Deres ref.: 201401351

## MERKNADER TIL FORSLAG TIL DETALJREGULERING FOR SANDAKERVEIEN 52

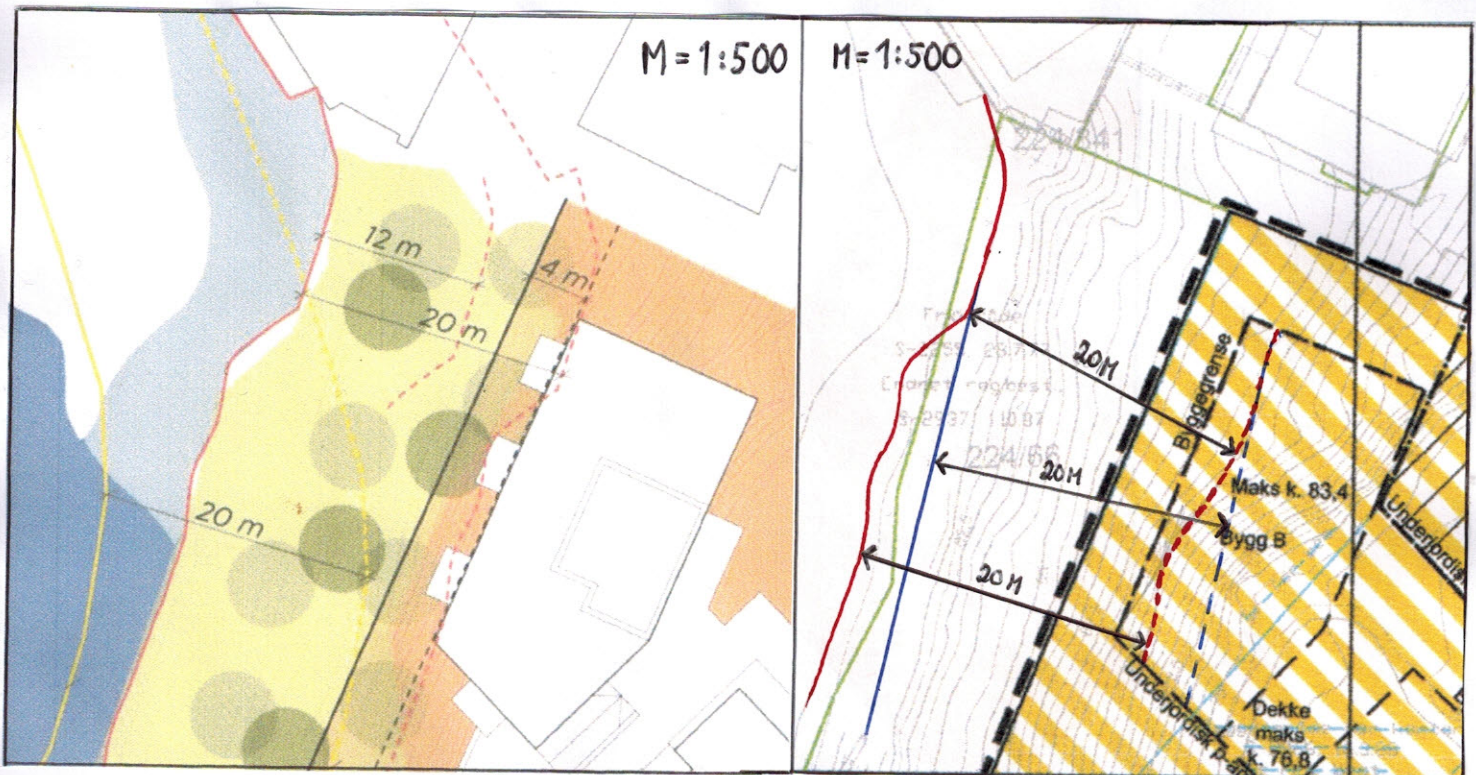
Akerselva er ett av de to hovedvassdragene i Oslo med størst vannføring og størst bredde på hovedløpet. Vannføringen i Akerselva er mer enn 10 ganger større enn gjennomsnittet for de fem hovedvassdragene med minst vannføring. Elvas bredde og den store vannføringen tilsier at det byggefrie beltet langs Akerselva normalt bør være vesentlig bredere enn 20 m. For Treschows gate 16 rett over på den andre siden av elva har PBE nylig (sak 201310047) anbefalt et byggefritt belte på minimum 30 m mot nordøst og 40–60 m mot sørøst (mer mot odden ut mot Akerselva).

Eksisterende bebyggelsesstruktur på østsiden av Akerselva er et argument for et byggefritt belte mot Akerselva på ned mot 20 m for Sandakerveien 52. Terrengforholdene med den bratte skråningen tilsier imidlertid et langt bredere byggefritt belte med de byggehøydene som er foreslått. For bygg A tillater begge alternativene kote 97,7 som maks byggehøyde, dvs. hele 40 m høyere enn Akerselva som her ligger på kote 57,5–58,0, og det i en avstand fra elvekanten helt ned mot 22 m i sørvest. For bygg B tillater alternativ 1 og alternativ 2 henholdsvis kote 89,4 og kote 83,4 som maks byggehøyde, dvs. henholdsvis 31–32 m og 25–26 m høyere enn Akerselva. I begge alternativene har bygg B samme avstand til Akerselva. Avstanden mellom bygg B og Akerselva er langt mindre enn kommuneplanens minimumsavstand på 20 m.

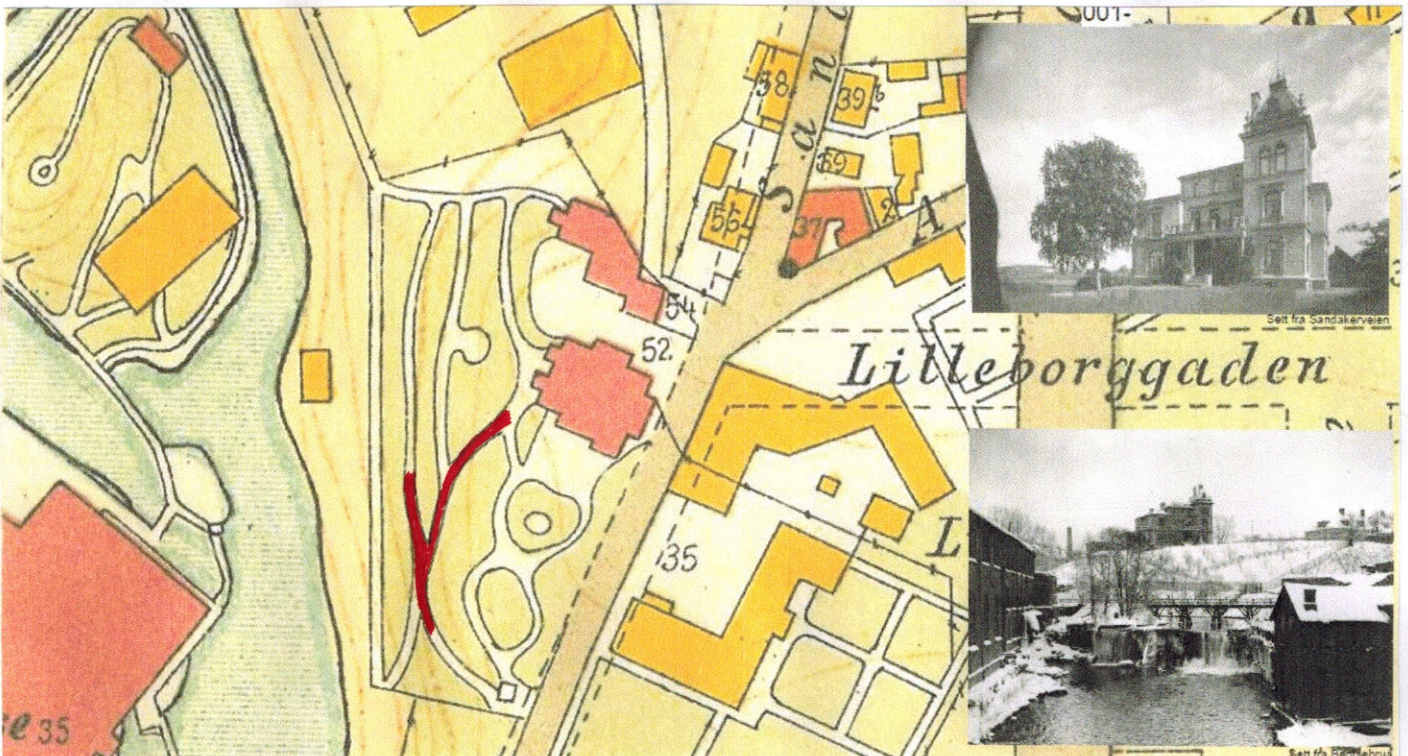
På s. 60 i planforslaget, på det som oppgis å være et underlagskart fra kommunen der elvekanten er vist med rød heltrukket strek, har Dyrvik/JM med rød stiplet strek tilsynelatende illustrert både avstander på 12 m og 20 m fra elvekanten, dvs. fra kanten av det Dyrvik/JM feilaktig har kalt et sideløp. Illustrasjonen av avstandene er ikke korrekt. Den eneste avstanden som er vist med korrekt linjelengde på illustrasjonen, er avstanden på 4 m fra plangrensen til byggegrensen. De tre andre linjene har Dyrvik/JM gjort kortere enn de i virkeligheten skal være. Jf. illustrasjonene under hvor Dyrvik/JMs illustrasjon er gjengitt til venstre, mens vi til høyre har lagt inn Dyrvik/JMs elvekant med rød heltrukket strek på selve reguleringskartet og med rød stiplet strek har vist hvor byggegrensen for bygg B måtte ha gått om bygget skulle ha ligget 20 m fra det som Dyrvik/JM definerer som elvekanten. Dersom balkonger skal krage ut over byggegrensen med 2 m, slik reguleringsbestemmelsene åpner for, må byggegrensen trekkes 22 m tilbake fra elvekanten for å tilfredstille kravet i kommuneplanen om et byggefritt belte på minimum 20 m.

Elvekanten er for øvrig heller ikke vist korrekt på Dyrvik/JMs illustrasjon. På den nordre delen av illustrasjonen er elvekanten korrekt tegnet inn der hvor muren langs elva går loddrett ned i elva. På den søndre delen av illustrasjonen er elvekanten tegnet inn ute i selve elva, dvs. et godt stykke vest for den loddrette muren ned i elva. At 10–20 cm av elvebunnen her ikke er dekket av vann i enkelte perioder med lav vannføring, jf. at vannmengden i elva reguleres ved Maridalsoset, kan ikke brukes som et argument for å flytte elvekanten ut i selve elva. Elveløpets avgrensning mot øst er klart definert av den loddrette muren som går ned i elva. På reguleringskartet til høyre har vi med blå heltrukket strek vist elvemurens/ elvekantens beliggenhet. Med blå stiplet strek har vi vist hvor byggegrensen for bygg B måtte ha gått om bygget skulle ha ligget 20 m fra elvemuren, dvs. fra den reelle elvekanten.
